Informe Consolidado de Solicitud de Aclaraciones, Rectificaciones y/o Ampliaciones a la Declaración de Impacto Ambiental del Proyecto "Planta Fotovoltaica Chieti Solar"

Nombre del Titular : Chieti Solar SpA
Nombre del Representante Legal : Federico Manfredi
Dirección : Apoquindo 5583, of 91, Las Condes

El presente Informe Consolidado de Solicitud de Aclaraciones, Rectificaciones o Ampliaciones a la Declaración de Impacto Ambiental del proyecto "Planta Fotovoltaica Chieti Solar", contiene las observaciones generadas en virtud de la revisión de la Adenda.

Ilustración 1: Área de emplazamiento de Algarrobo.

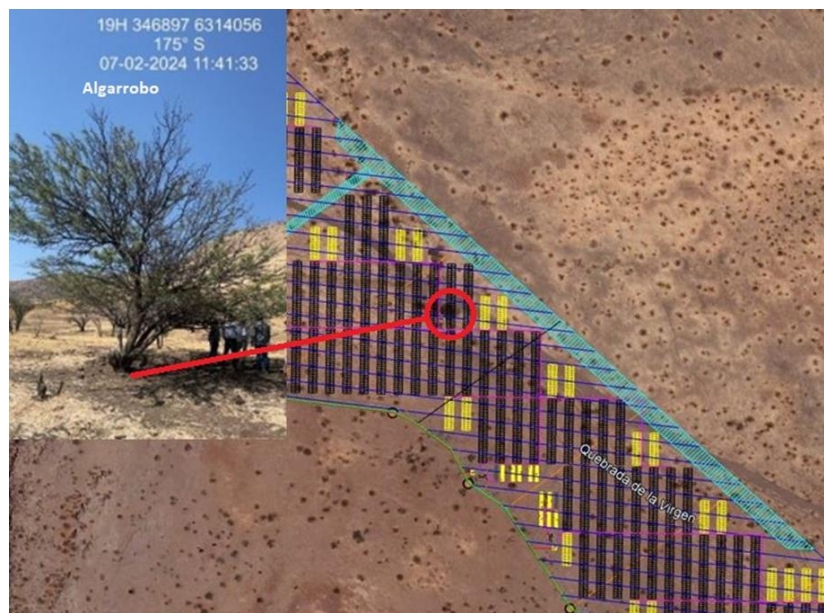
- 4.23 Dada la presencia de 1 ejemplar de Algarrobo en el área de emplazamiento del Proyecto, el cual es informado en el punto 1.6.1.24 del capítulo 1 de la DIA, en el área de los paneles, y considerando su condición de especie en categoría Vulnerable, de acuerdo con el artículo 37 de la Ley 19.300, se solicita al Titular excluir de las obras y partes del proyecto dicho individuo, estableciendo un buffer de 10 metros de radio desde el tronco. Como antecedente complementario, se solicita tener presente, que la proyección de vida y capacidad de reproducirse del ejemplar sobrepasa a la vida útil del proyecto en evaluación.
